Produits concernés : Tous les lave-linge top Malice Evolution fabriqués avant Oct. 2007 (S35-2007).

Description du problème : Arrêt de la fabrication de la pompe Plaset.

MODE OPERATOIRE MONTAGE BRETELLE POMPE RAST 2,5

Pompe de vidange avec connecteur Rast 2,5 et bretelle de liaison.

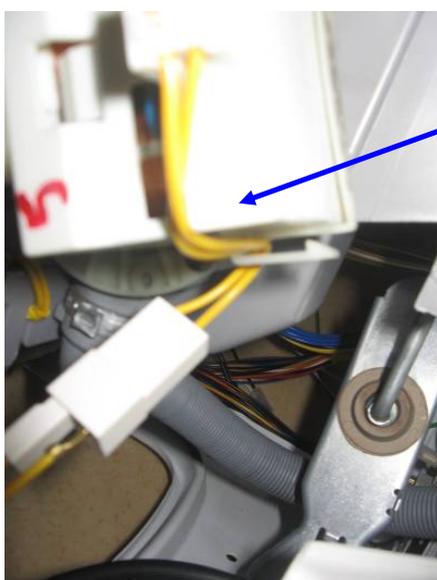
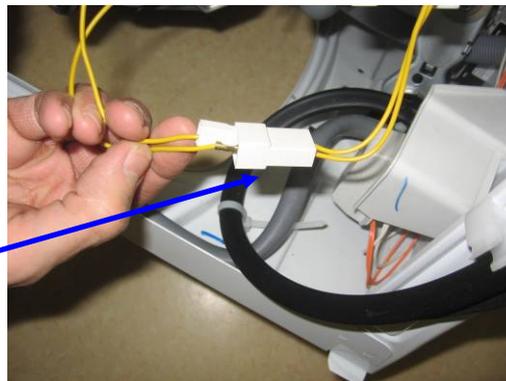
Origine du problème : Arrêt de la fabrication de cette ancienne plateforme de pompe chez Plaset suite à rachat et intégration par Askoll.
Passage en connectique Rast 2,5 sur la plateforme Plaset depuis Oct. 2007.

Action usine : Développement d'une bretelle de connexion entre la filerie pompe issue du toron, équipée de cosse 6,35, et la nouvelle pompe équipée d'une connexion Rast 2,5.

Action ou solution SAV : Lors du changement de la pompe, si la connectique est sur la base de cosse 6,35, monter la nouvelle pompe (connexion Rast 2,5) et la bretelle de raccordement fournie avec le kit et appliquer le mode opératoire de fixation de la bretelle (voir en annexe).

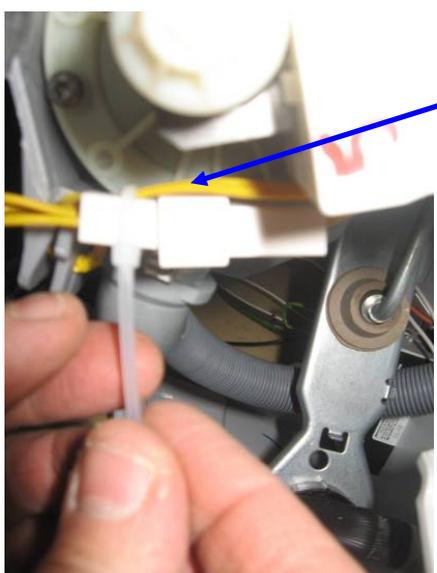
Monter la pompe équipée de sa bretelle filerie sur la cuve.

Connecter la bretelle filerie sur le tron filerie du lave-linge.

Passer la bretelle dans le clip de maintien de la pompe

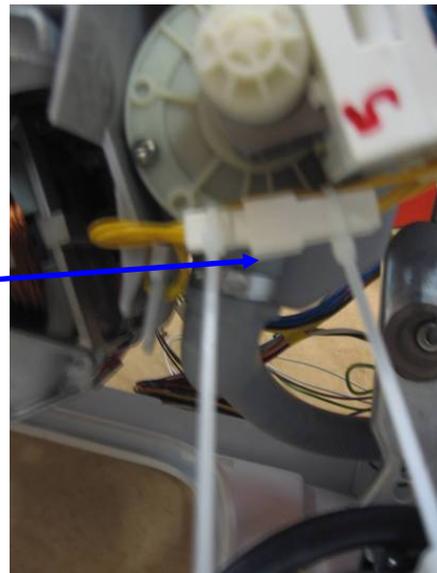
Passer, également, la filerie pompe arrivant du tron dans le clip de maintien de la pompe, de manière à former une boucle

Ramener la boucle vers le point d'accrochage sur la cuve (point de sortie du tron).

Aplatir la boucle et la fixer sur le tron, à l'aide de 2 colliers LKO, de part et d'autre du boîtier.

La bretelle et le boîtier de raccordement doivent être attachés sur le toron de filerie tendu entre le point de sortie sous la cuve et le crochet de maintien sur la pompe.

L'ensemble ne doit avoir aucun débattement.
